监理通知单

工程名称：申宣宜城流水镇 100MW 农光互补光伏电站项目

编号：ZHJL-YCGF-TZD-005

主题：关于光伏区桩基施工相关事宜

相片二：桩基垂直度偏差

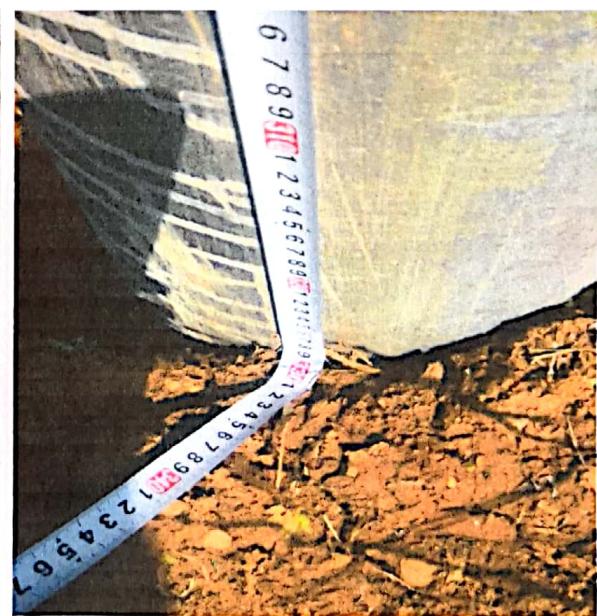
- 1、A01、A12、A13 地块桩基垂直度偏差较大，需整改。
- 2、打桩区域部分桩基入土深度不满足设计要求（设计要求入土深度不小于 2 米）。
- 3、个别区域由于地势原因，打桩人员把桩截断打入，严重影响桩基质量及桩基稳定性。

针对以上问题，施工单位需加强现场质量管理，对于不符合要求的桩基进行自检、整改工作，望施工单位悉知并严格执行，确保工程质量、安全。
